改善箇所説明図

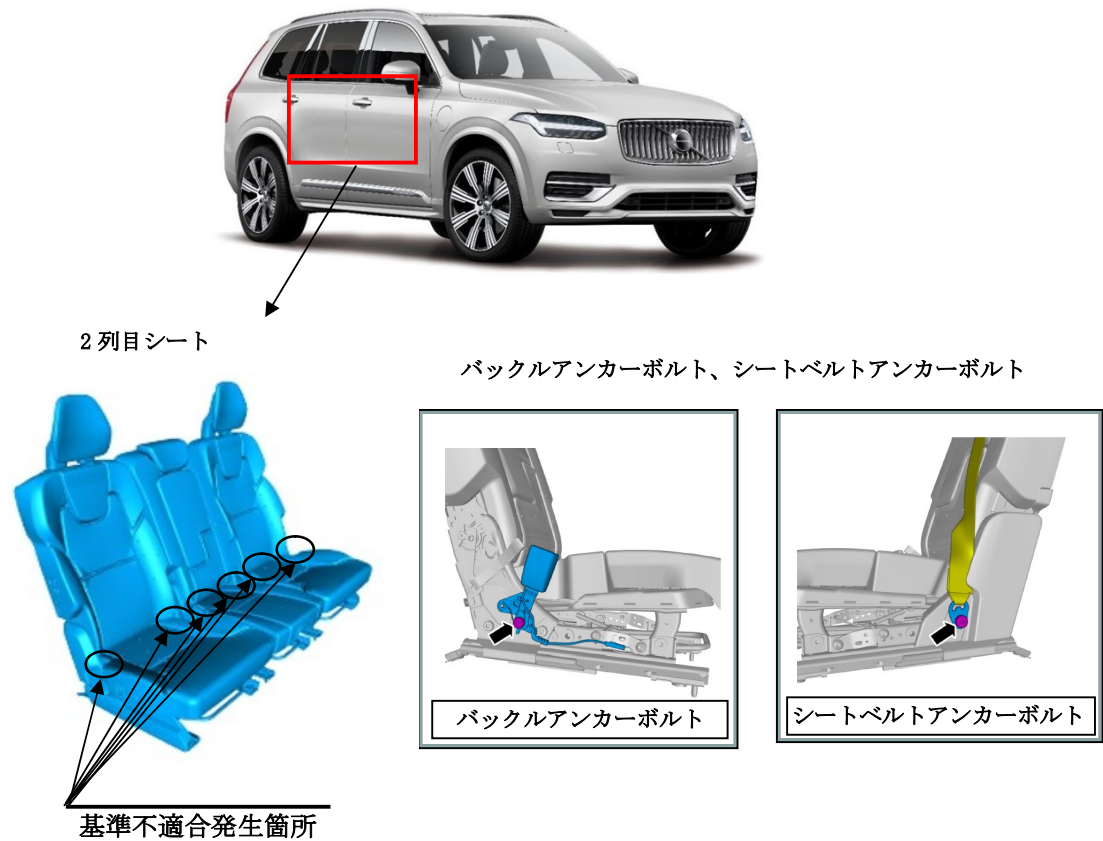
2 列目シートのシートベルト及びバックルのアンカーボルトにおいて、生産工程の管理が不適切なため、適切なトルクで締め付けられていないものがある。そのため、そのまま使用を続けると、最悪の場合、当該ボルトが緩み、乗員を拘束できなくなるおそれがある。

全車両、2 列目シートのシートベルト及びバックルのアンカーボルトを正規トルク値で締付ける。

助手席側ドアアヒンジ取り付けボルト（上側）の頭に白ペンを塗布する。
